改善箇所説明図

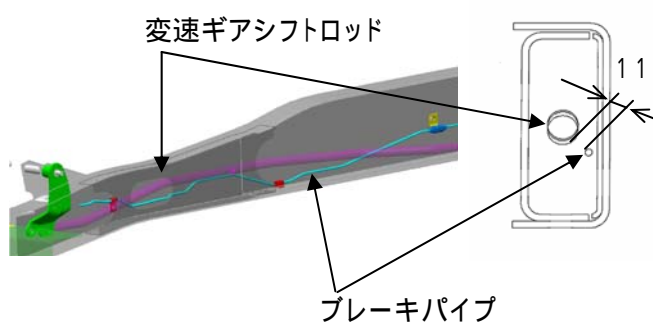
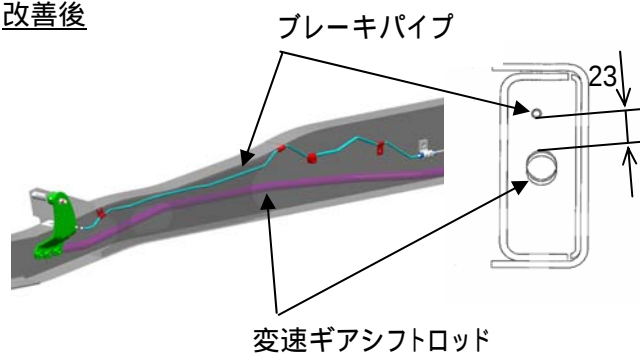
右フロントブレーキパイプの取り回しが不適切なため、変速時に当該パイプが変速ギアシフトロッドに干渉するものがある。そのため、そのまま使用を続けると当該パイプが損傷し、最悪の場合、ブレーキ液が漏れ、制動力が低下するおそれがある。

全車両、当該パイプを対策品と交換する。
